Oggetto: **[ID: 10418]** Progetto per la realizzazione di un parco eolico composto da n. 5 aerogeneratori per una potenza complessiva pari a 31 MW, con sistema di accumulo integrato da 7 MW e relative opere di connessione al la RTN, ubicato nelle località “Serra del parco”, “Lama” e “Folcaro cerro secco”, rispettivamente nei Comuni di Sant’Elia a Pianisi (CB) , Monacilioni (CB), Ripabottoni (CB) e Morrone del Sannio (CB).

Proponente: **Società Rinnovabili Sud Tre S.r.l.**

Procedura: Valutazione di Impatto Ambientale ai sensi dell’art. 23 del D.Lgs. 152/2006.

Richiesta di integrazioni ai sensi dell’art 24 del D.Lgs 152/2006

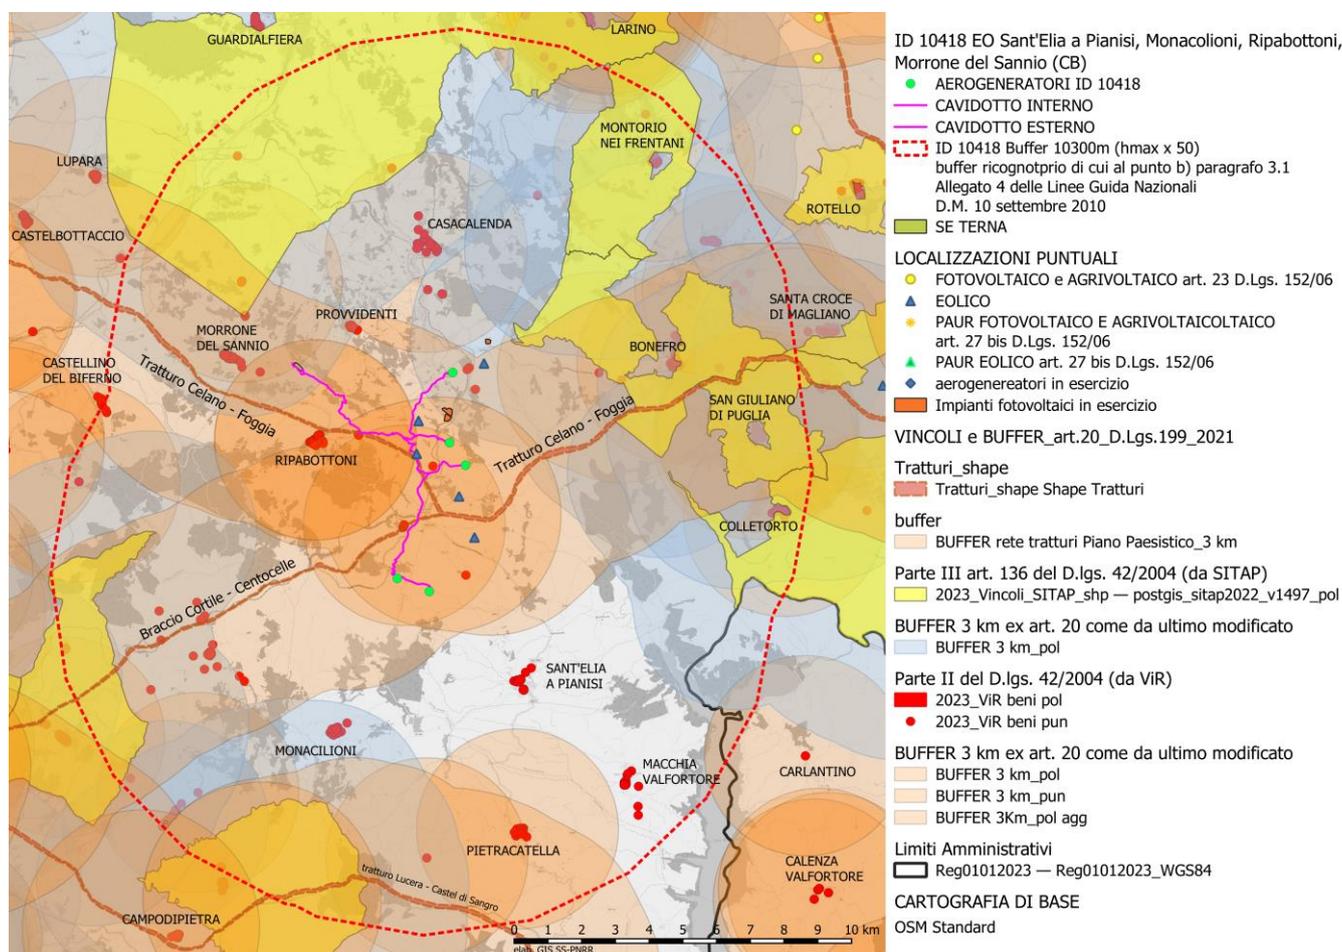
a) tavola grafica con inserimento su base cartografica IGM in scala 1:25.000 dell'impianto eolico in oggetto e delle opere connesse, in cui siano evidenziate con idonea e differente simbologia la viabilità attuale, le caratteristiche morfologiche dei luoghi, (linee di crinale, punti sommitali, luoghi panoramici naturali, linee di compluvio), la tessitura storica del contesto paesaggistico (nuclei antichi, abbazie, masserie, chiese rurali, torri, campanili, rete tratturale ed ulteriori elementi antropici puntuali di percezione visiva), l'indicazione dei reciproci rapporti di visuale tra i detti beni, entro un areale (buffer) il cui raggio è 50 volte l'altezza massima dell'aerogeneratore e quindi, nel caso in esame, da un raggio di 10,3 km entro cui valutare l'interferenza del progettato impianto eolico con i beni appartenenti al patrimonio culturale, **così come definito al punto b) paragrafo 3.1 e al punto e) del paragrafo 3.2 dell'Allegato 4 delle Linee guida nazionali di cui al D.M. 10 settembre 2010;**

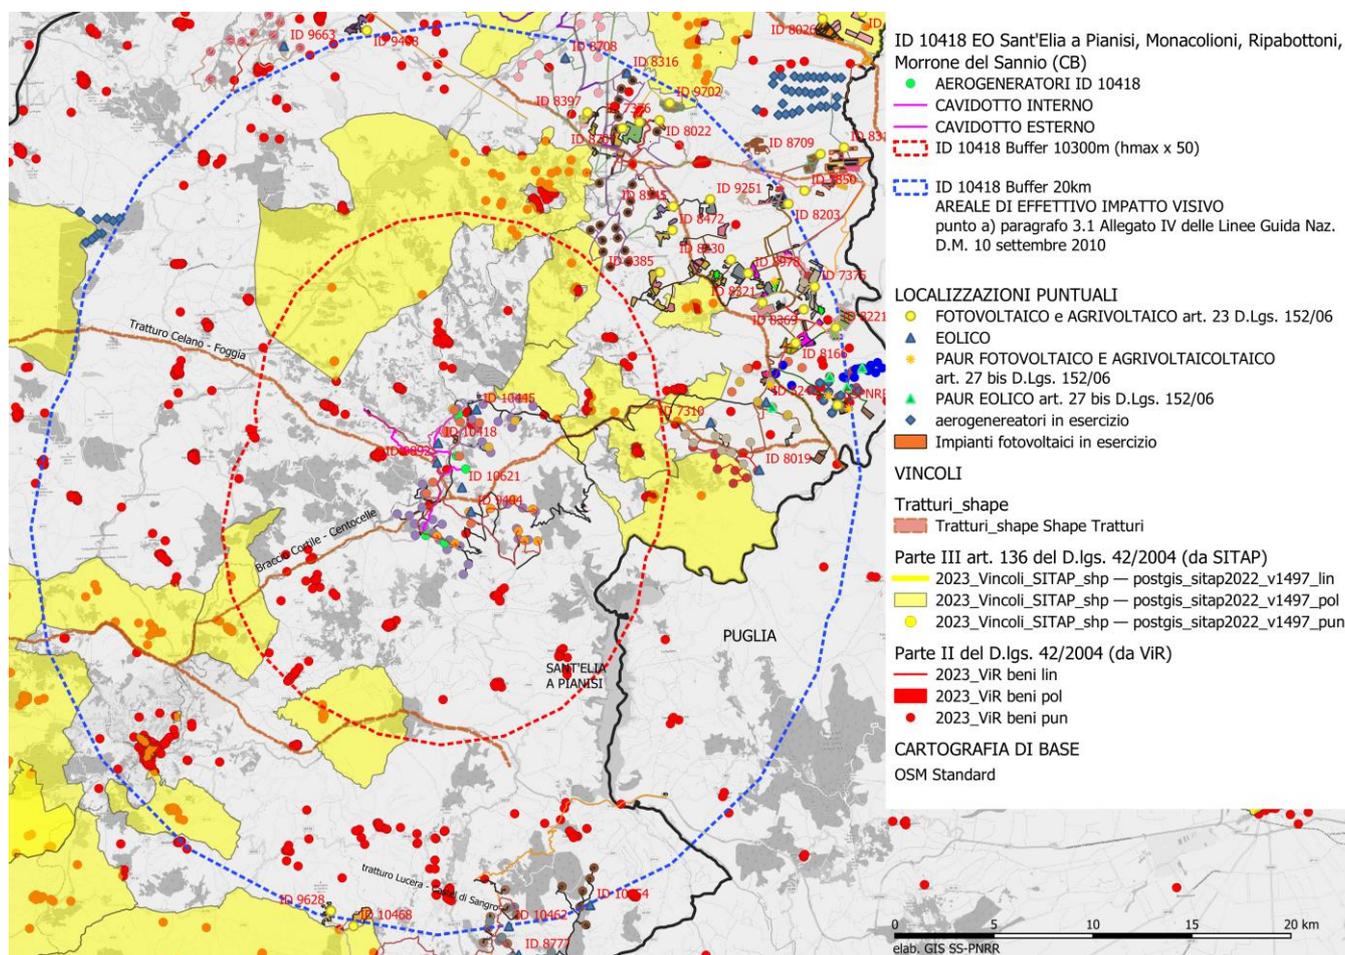
b) tavola grafica su base IGM in scala al 25.000 con inserimento dell'impianto eolico in oggetto e delle opere connesse in cui siano individuati sia gli impianti eolici che fotovoltaici già realizzati, quelli in corso di realizzazione, quelli approvati ma non ancora realizzati, nonché tutti quelli, con le relative sottostazioni elettriche, per i quali è ancora in corso l'istruttoria per l'ottenimento delle relative autorizzazioni;

c) carta dell'intervisibilità di dettaglio dell'impianto eolico in oggetto e delle opere connesse, con base cartografica IGM in scala al 25.000 e con l'indicazione a diversa tonalità di colore della densità degli aerogeneratori visibili; sulla medesima cartografia andranno indicate le strade panoramiche e di valenza paesaggistica, la rete tratturale, la rete delle masserie storiche, le aree archeologiche e di interesse archeologico, nonché tutti gli ulteriori beni culturali sottoposti a tutela dalla parte seconda del D.Lgs. 42/2004 e tutti i beni paesaggistici sottoposti a tutela dalla parte terza del medesimo D.Lgs., compreso le aree boscate effettive e la presenza di aree sottoposte ad usi civici, tenendo conto anche di quanto disposto dall'art. 3 c. 6 della L. n.168/2017, oltre all'individuazione delle aree percorse dal fuoco di cui alla L. n. 353/2000;
